**PROGETTO DI IMPIANTO DI
STOCCAGGIO E TRATTAMENTO DI RIFIUTI SPECIALI**

INTEGRAZIONI DI CUI ALLA RICHIESTA Prot.N. GE 2022_0014819

In riferimento alla richiesta di integrazioni di cui al Prot.N. GE 2022_0014819 del 06/04/2022, si riporta nel seguito quanto richiesto.

Figura 1. Carrello elevatore: tipico raggio di manovra

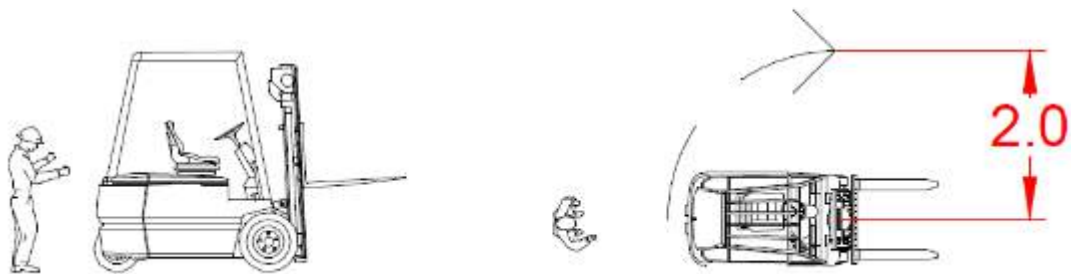
- le planimetrie non sono firmate e sono prive di legenda;
 - le aree interne lo stabilimento della planimetria acque non corrispondono con la planimetria lay-out impianto;
 - indicare il raggio di manovra dei mezzi utilizzati per le movimentazioni interne lo stabilimento;
 - non vi è una corrispondenza univoca tra elaborati grafici e relazione tecnica:
 - prive di misurazione lineare e volumetria degli stoccaggi;
 - suddivisione delle aree dedicate allo smaltimento (operazioni D) da quelle dedicate al recupero (operazioni R);
 - area di cernita della carta in comune con tutti gli altri rifiuti in ingresso impianto;
 - area EoW carta delimitata con una linea rettangolare non ben identificata;
- a seguito della nuova documentazione dovranno quindi essere stabiliti i quantitativi massimi in stoccaggio (R e D), congrui rispetto alle aree ed ai volumi a disposizione.

- carelli elevatori; trattasi dei tipici carrelli/muletti, il cui raggio di manovra è molto piccolo, in quanto concepiti per la mobilità all'interno di magazzini e spazi ristretti; tipicamente esso è di circa 2 m; si include in Figura 1 relativa rappresentazione grafica.

Figura 18. Dettagli del sistema di riutilizzo acque pluviali per antincendio

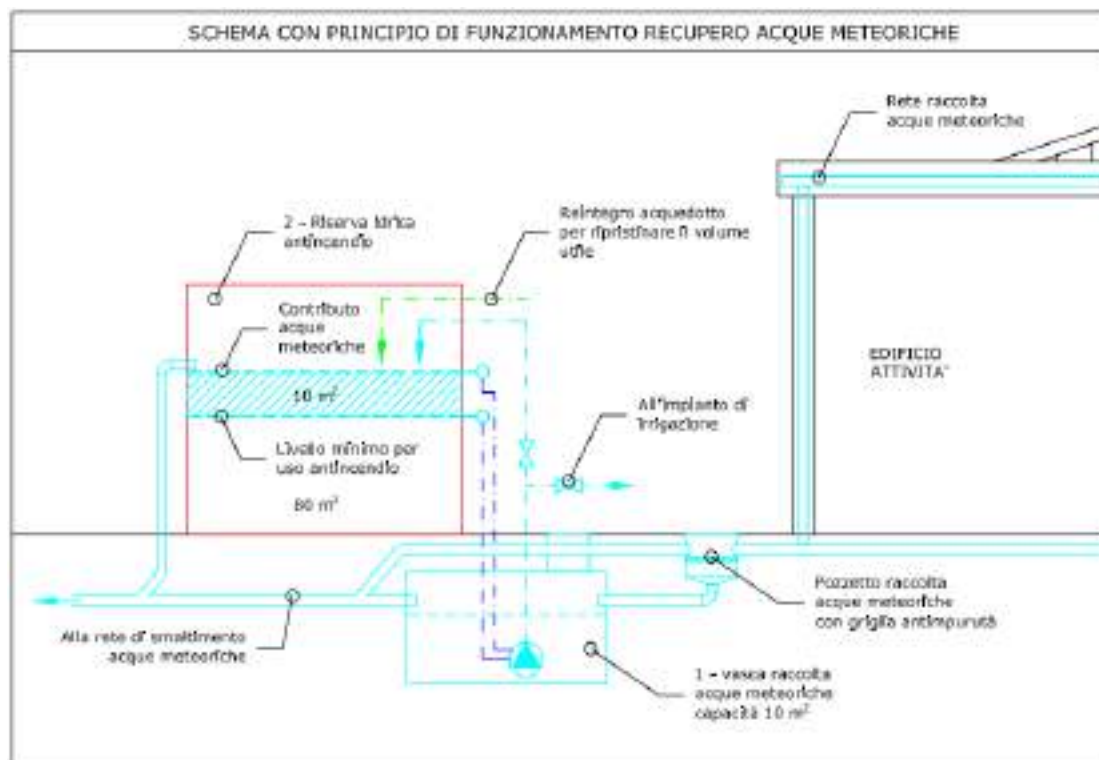
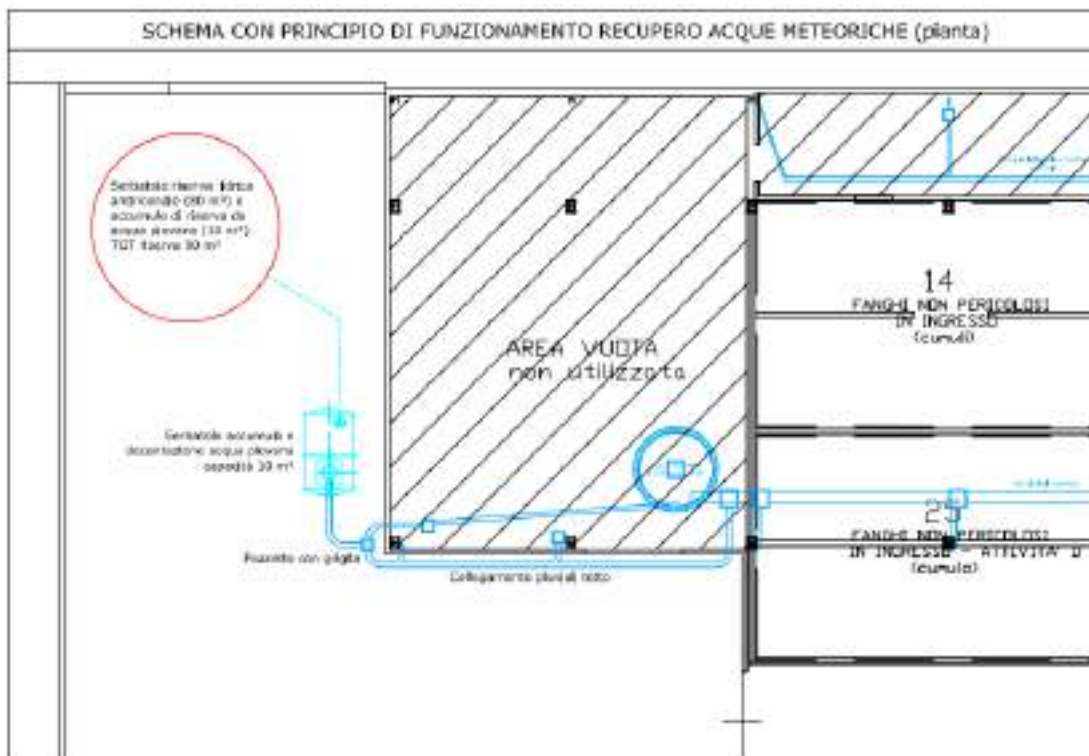
5. In considerazione della presenza di acque meteoriche di dilavamento su aree non oggetto di depositi esterni di rifiuti e/o materie prime, si chiede di valutare la possibilità di riutilizzo di tale acque quale riserva antincendio; si veda, in proposito anche l'allegata osservazione di Viacqua spa.

Quindi si propone un sistema composto da:

- un serbatoio interrato da 10 m³ che raccolga le acque piovane provenienti da una porzione del tetto del capannone; il serbatoio sarà dotato di troppopieno verso pozzo perdente (già esistente)
- tale serbatoio ha la funzione sia di recupero acque pluviali che, contemporaneamente, di sedimentazione veloce delle stesse; da esso l'acqua sedimentata è inviata tramite pompa nel serbatoio principale dedicato alla riserva idrica antincendio
- la totale riserva antincendio avrà in tal modo una capacità maggiorata di ca. il 10/15 % della capacità richiesta
- la riserva in eccesso consentirà di mantenere il più possibile attivo il recupero dell'acqua piovana senza interferire con il livello minimo (reintegro da acquedotto)

Il sistema ha il vantaggio inoltre di consentire il primo riempimento della vasca antincendio per mezzo della sola acqua piovana; a tal fine il sistema avrà la necessità di essere messo in funzione con anticipo rispetto all'inizio dell'attività (ca. 2/3 mesi), in modo da intercettare le precipitazioni e consentire il riempimento della riserva idrica antincendio attraverso l'utilizzo di acqua piovana.

Il sistema è incluso in Allegato grafico 2; di seguito si riporta il dettaglio del sistema di raccolta proposto.

Figura 19. Particolare del posizionamento delle valvole di intercettazione manuali in caso di incendio: in alto verso la fognatura mista, in basso al pozzo perdente lato ovest

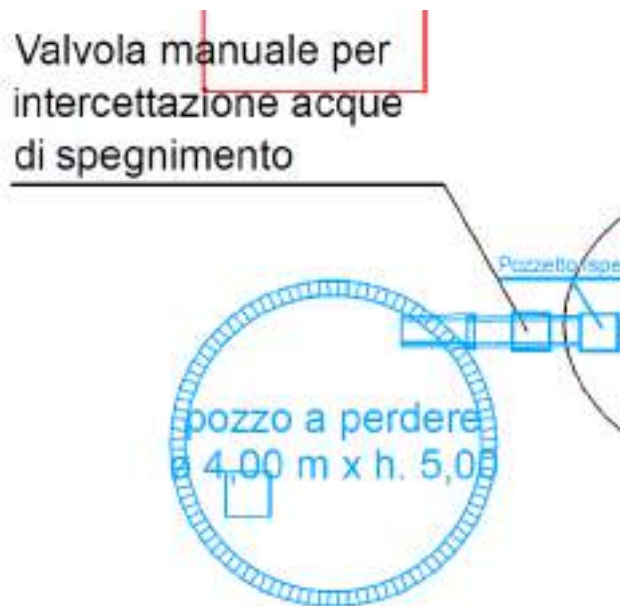
6 Dovrà essere individuata una opportuna procedura per consentire la gestione, l'eventuale segregazione e il successivo trattamento delle acque utilizzate ai fini dello spegnimento di eventuali incendi, anche in accordo con l'Ente gestore della fognatura.

Al fine di evitare che le acque di spegnimento di un eventuale incendio vadano ad insistere sulla fognatura e sul pozzo perdente presente al lato ovest, viene prevista l'installazione di 2 valvole manuali di intercettazione, immediatamente a monte del conferimento al recettore finale. Tali valvole sono indicate in Allegato grafico 2 rev.1 - Planimetria acque; per chiarezza si include particolare in Figura 19.

Vengono previste valvole manuali in quanto, in caso di incendio, l'approvvigionamento energetico atto al funzionamento di valvole automatiche potrebbe risultare compromesso, con conseguente inefficacia delle valvole stesse.
